島根原子力発電所 2号炉 津波による損傷の防止

論点 5「浸水防護重点化範囲の設定」

(コメント回答)

令和2年6月
中国電力株式会社

図 浸水防護重点化範囲概略図

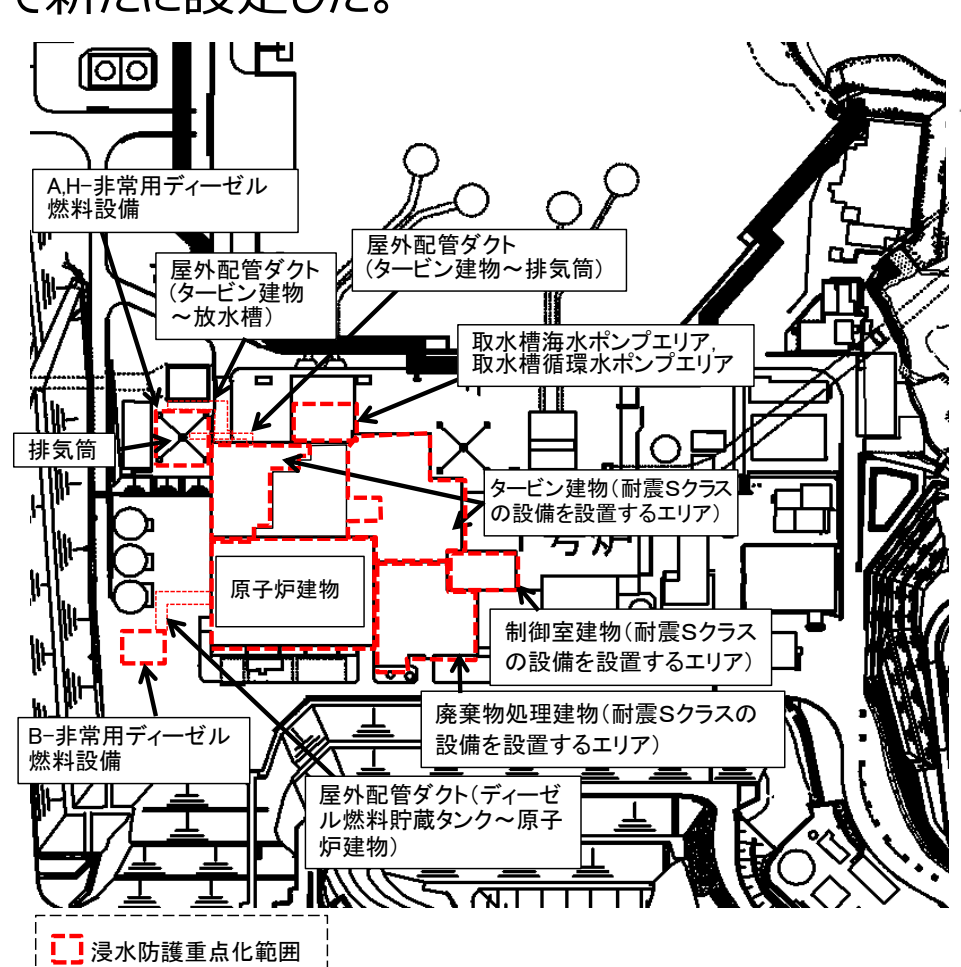
No.	審査会合日	コメント内容	回答頁
84	令和2年1月28日	・津波防護方針の内郭防護において、浸水防護重点化範囲への浸水の可能性のある経路の特定、それらに対する浸水対策について説明すること。なお、浸水防護重点化範囲として設定した建物及び区画は、海域と接続した取水・放水施設から地下部を介しての浸水経路があり、外郭防護の区画とも重複しているように見受けられるため、津波防護方針の外郭防護における取水路、放水路等の経路からの津波の流入防止と併せて説明すること。	P.4~10
85	令和2年1月28日	・浸水防護重点化範囲への津波の流入を防止するインターロック等の弁やS s機能維持とする低耐震クラス配管について、島根サイトの特異性を踏まえた耐震・耐津波設計上及び申請上の位置付けと機能保持の評価方針を説明すること。	P.4~10

- 「基準津波及び耐津波設計方針に係る審査ガイド」を踏まえ、耐震 Sクラスの設備を内包する以下の建物・区画を浸水防護重点化範囲として設定する。
- 以上より、タービン建物（耐震 Sクラスの設備を設置するエリア）及び取水槽循環水ポンプエリアを浸水防護重点化範囲として新たに設定した。

- ・原子炉建物
- ・タービン建物(耐震 Sクラスの設備を設置するエリア)
- ・廃棄物処理建物(耐震 Sクラスの設備を設置するエリア)
- ・制御室建物(耐震 Sクラスの設備を設置するエリア)
- ・取水槽海水ポンプエリア
- ・取水槽循環水ポンプエリア
- ・非常用ディーゼル燃料設備及び排気筒を敷設するエリア
- ・屋外配管ダクト (タービン建物～排気筒)
- ・屋外配管ダクト (タービン建物～放水槽)
- ・屋外配管ダクト (ディーゼル燃料貯蔵タンク～原子炉建物)
